Opinia Nr 946845

w budynku przy ul. Pocztowej nr 17/3 w Walbrzychu

dotycząca urządzeń grzewczo-kominowych używanych przez

Dotyczy:

SPŁAC ORIENTACYJNY

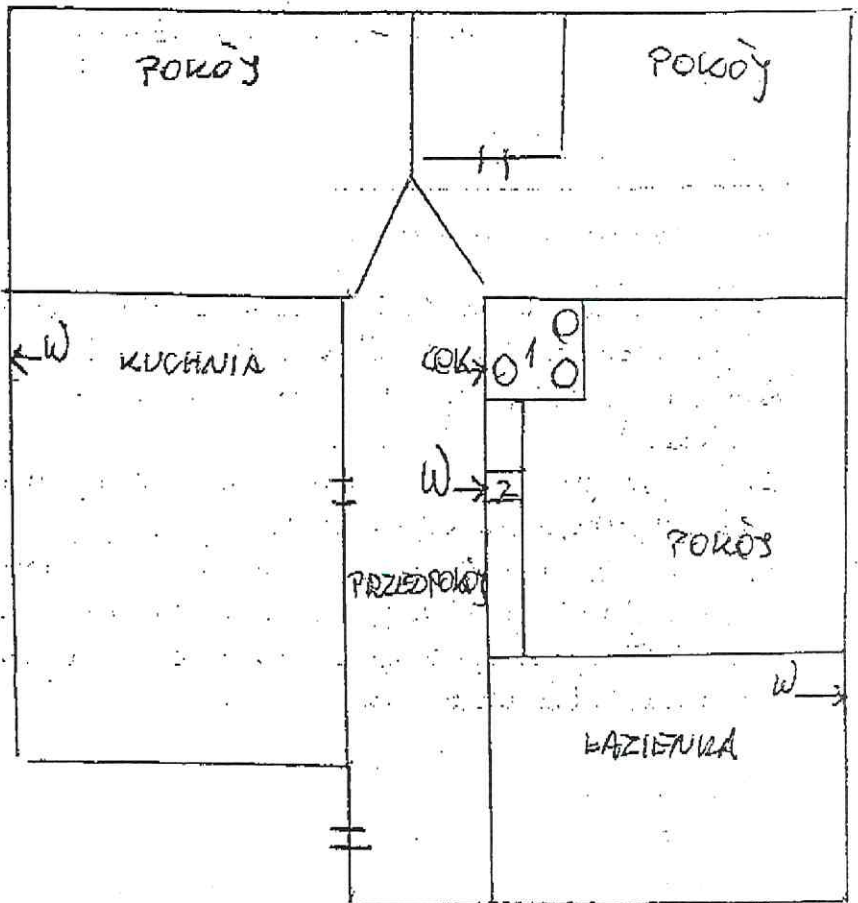
1. Przewód kominowy nr 3 z wkładem kominowym może być przeznaczony dla pieca (piec istniejący)
2. Wentylacja wypierowa przedpokoiu istniejąca w przewodzie nr 2
3. Wymagana wentylacja nawiewowa dla CO'opiekarki wg obowiązujących przepisów
4. Wentylacja wypierowa kuchni i łazienki prawidłowa dla prawidłowego i funkcjonowania zapewnić należy napływ powietrza z zewnętrz poprzez urządzenie nawiewne np. nawiewnik dachowy
